MEMO

datum	15-12-2023	☒ ter informatie	☐ ter circulatie
zaaknr.	493096	☐ ter kennisneming	☐ volgens afspraak
aan	Gemeenteraad	☐ ter behandeling	☐ voor commentaar
opsteller	Cluster Ruimte & Sociaal		
afzender	College		
onderwerp	Reactie rapport Havenland

Deze memo is bedoeld om een reactie te geven op het door Havenland Ruimtelijke Ordening en Duurzaamheid (HROD) ingestuurde rapport van 8 december jl. omtrent de beoogde ontwikkeling aan de Kerkstraat 1-2 te Oude wetering.

Profieldoorsnede

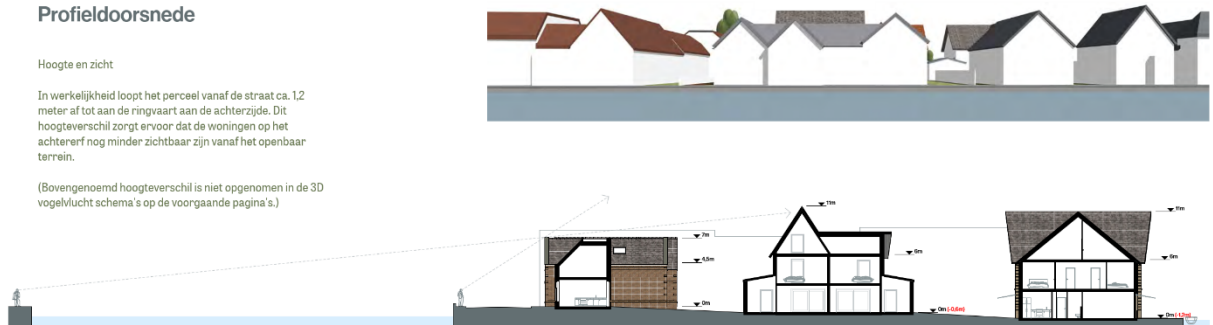
In werkelijkheid loopt het perceel vanaf de straat ca. 1,2 meter af tot aan de ringvaart aan de achterzijde. Dit hoogteverschil zorgt ervoor dat de woningen op het achtererf nog minder zichtbaar zijn vanaf het openbaar terrein.

Paragraaf 1.6.3

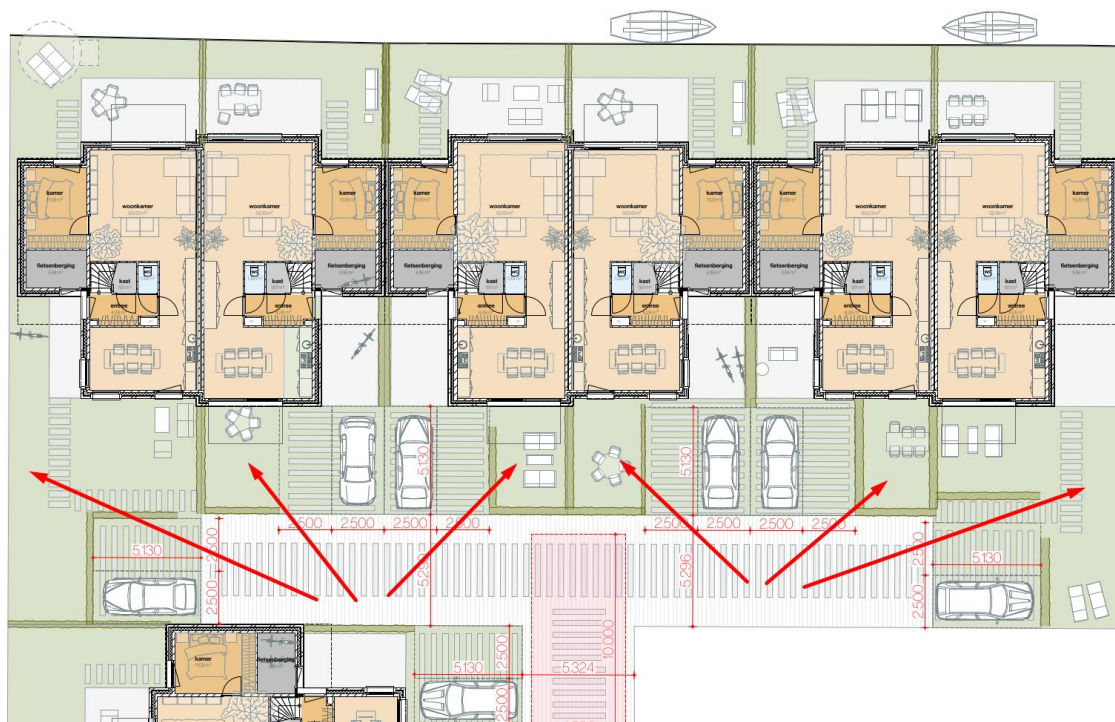
HROD stelt dat het plan niet voldoet aan het aspect wegverkeerslawaaï en suggereert dat er ten onrechte een besluit hogere waarde van toepassing zou zijn. Dat is onjuist, in de toelichting van het ontwerpbestemmingsplan, getoetst door de Omgevingsdienst West-Holland, is ook aangegeven dat er inderdaad geen hogere waarde kan worden aangevraagd i.v.m. de aanwezigheid van een 30 km/u-weg. De geluidbelasting ten gevolge van het verkeer op de route Kerkstraat/Veerstraat is maximaal 55 dB. Omdat de route een 30 km/u-weg betreft is het aanvragen van hogere waarden inderdaad niet mogelijk. In het kader van een goede ruimtelijke ordening is dit echter wel getoetst aan het gemeentelijke hogere waardenbeleid.

De cumulatieve geluidbelasting bedraagt maximaal 62 dB op de woningen langs de Alkemadelaan. Deze geluidbelasting wordt vrijwel geheel veroorzaakt door de Alkemadelaan. Aangezien de Kerkstraat/Veerstraat aan de andere kant van het plan is gelegen vindt er op geen enkele woning een overschrijding van de voorkeursgrenswaarde plaats door beide wegen zodat geen sprake is van cumulatie van geluid.
